FST2XT Software Änderungs Historie

Herausgeber: NEW Lift Steuerungsbau GmbH

Ausgabedatum: 05.09.13
Letzte Änderung: 20.09.18

FST-2XT V0149 14.09.2018

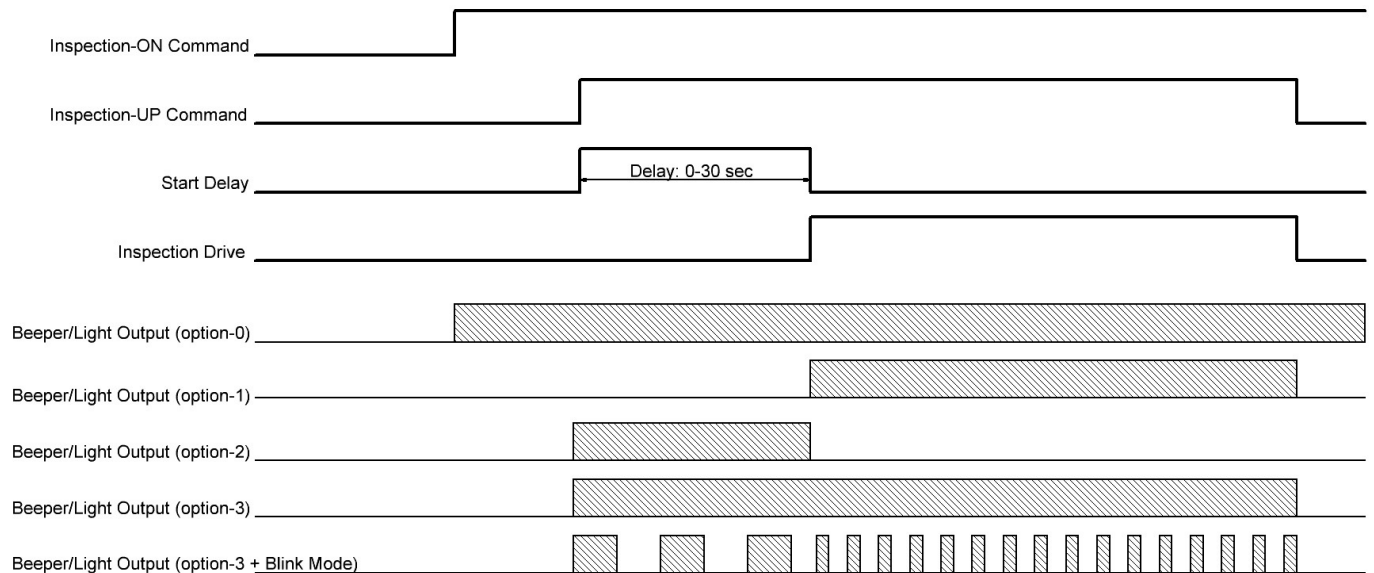
2) Inspection end-switch Monitoring: New function added for Shaft-Top or Bottom switches. The function is set to operate by using one or two of the new input I/O Port:

Menu: Port RAW = 0000 0000 0000 000T 0100 0010 1111 001x

T=0 tests input for activation in Bottom floor

T=1 tests input for activation in Top floor
